*Ministero dell'Ambiente
e della Sicurezza Energetica*

**OGGETTO:[ID: 9967] Valutazione preliminare ai sensi dell'art. 6, c. 9 del D. Lgs. 152/2006. PRG Tuscolana. Progetto di Fattibilità Tecnica ed Economica della Delocalizzazione definitiva delle funzioni della Diagnostica Nazionale RFI e di un fascio di binari di deposito delle Imprese Ferroviarie nonché degli spogliatoi e della zona ricovero della Squadra Ponti.
Nota tecnica.**

Figura 2: Piano schematico di stazione Nuovo Salario. Fonte "Roma Smistamento – Planimetria generale su ortofoto", allegato alla Lista di controllo.

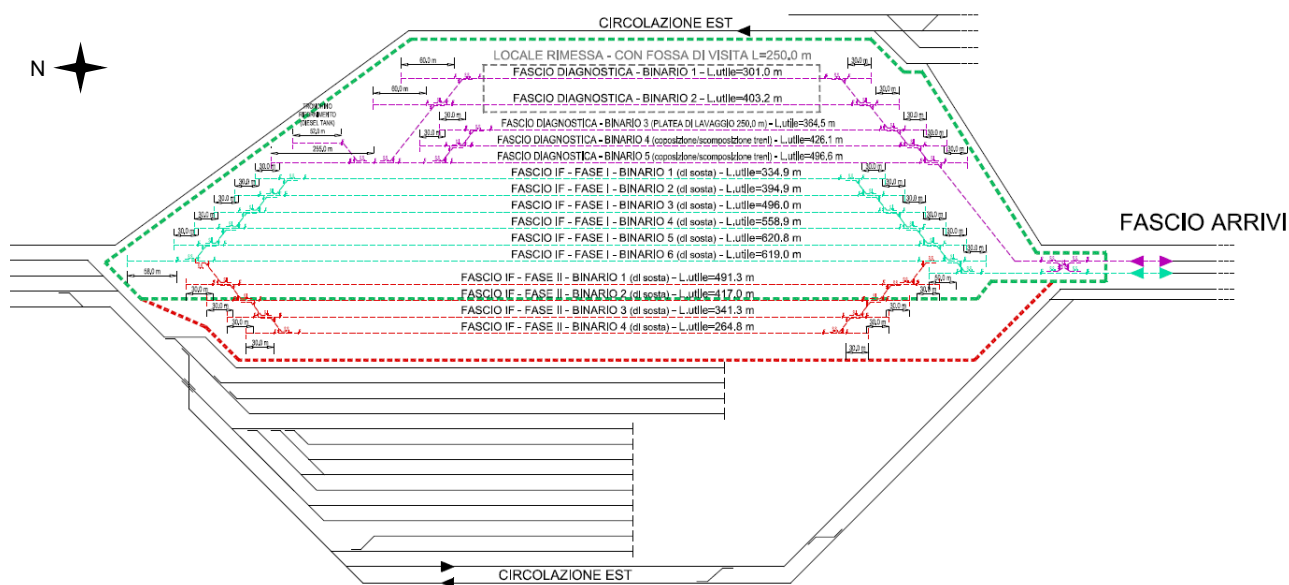
In merito al primo punto, nella Lista di Controllo la Società dichiara che il Locale Rimessa avrà dimensioni di 20x300m ed accoglierà il ricovero mezzi, i volumi accessori dedicati ai magazzini, officine e locali tecnici e gli uffici e gli spazi per il personale. Al suo interno saranno alloggiati due binari passanti per sosta e manutenzione dei mezzi. Allo scopo di consentire le attività manutentive, la quota del pavimento interno dell'intero locale risulterà ribassata di un metro rispetto al livello del piano campagna; in questo modo, i binari risulteranno sopraelevati.

Esternamente al Locale Rimessa, altri 3 binari saranno adibiti al lavaggio o alla composizione e scomposizione treni. Tutti i binari saranno elettrificati. Il Fascio Diagnostica sarà dotato anche di un tronchino di manovra di lunghezza utile pari a circa 260 m, inserito in corrispondenza del binario 5 (binario più ad ovest) in modo tale da avere più spazio possibile a nord e non interferire con la Circolazione Est.

In merito al secondo punto, invece, il Proponente dichiara che il fascio sarà costituito da un totale di 10 binari, tutti elettrificati, dei quali i primi 6 verranno realizzati in una prima fase insieme ai 5 binari del fascio Diagnostica mentre gli ultimi 4 verranno realizzati in una seconda fase.

L'accesso all'area RFI sarà da via Cortona ed il successivo attraversamento dei binari sarà lungo una direttrice già attualmente impiegata. La viabilità procederà poi lungo il confine est dell'area oggetto di intervento fino alla testata sud del fabbricato Diagnostica.

Figura 4. Localizzazione dell'intervento, vista satellitare.

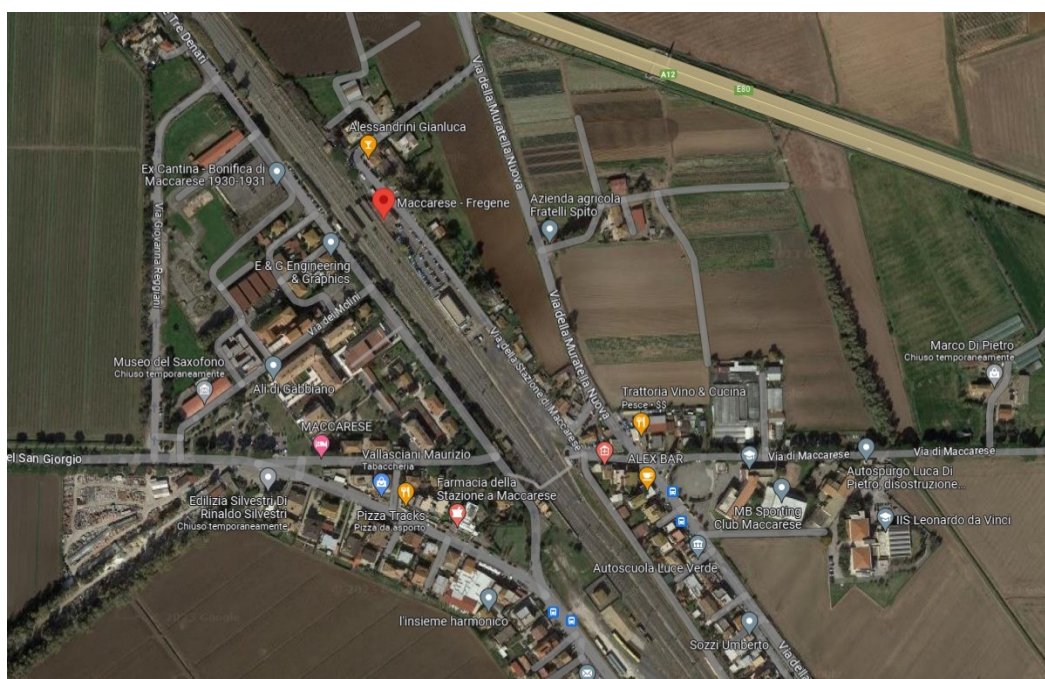
- Nuova viabilità a servizio del piazzale: l'accesso all'area avverrà dal lato nord-ovest dell'area di intervento (in rosso nell'immagine successiva) in adiacenza all'attuale cancellata che verrà dunque spostata mentre l'uscita avverrà attraverso un nuovo varco creato in corrispondenza del vertice sud-est; ciò al fine di agevolare le manovre di ingresso e uscita (soprattutto di mezzi pesanti) su via di Maccarese caratterizzata da un senso unico di marcia;

- Parcheggio dipendenti posto in adiacenza alla cabina tecnologica esistente;
- Nuovo fabbricato che include al suo interno l'area officina da 500 m² e area uffici e spogliatoi da 240 m² realizzata su due piani (in bianco all'interno dell'area di intervento nell'immagine successiva);

- Due tronchini di nuova realizzazione disposti in parallelo al fascio binari a servizio della stazione dal quale si dirameranno (i tronchini attualmente presenti nell'area verranno dismessi);

- Fossa di visita di sviluppo pari a 25 m posta sul tronchino più ad est e coperta mediante tettoia aggettante dal nuovo fabbricato.

I due tronchini di progetto saranno lunghi 126,5 e 75,65 m. Al secondo tronchino sarà collegato un tronchino esistente che verrà ripristinato. Il nuovo fabbricato, invece, sarà di 80 metri di lunghezza e 13 metri di larghezza, di cui 8 corrispondenti al volume costruito vero e proprio, e altri 5 alla pensilina che, aggettando rispetto alla facciata nord est del fabbricato, si protenderà allo scopo di coprire il nuovo binario di servizio che affiancherà il lato esterno dell'edificio. La testata nord, verso l'esistente cabina tecnologica, vede la presenza al piano terra degli spogliatoi e locali igienico sanitari a servizio del personale; il primo piano è invece occupato da un unico locale adibito a uffici della squadra.
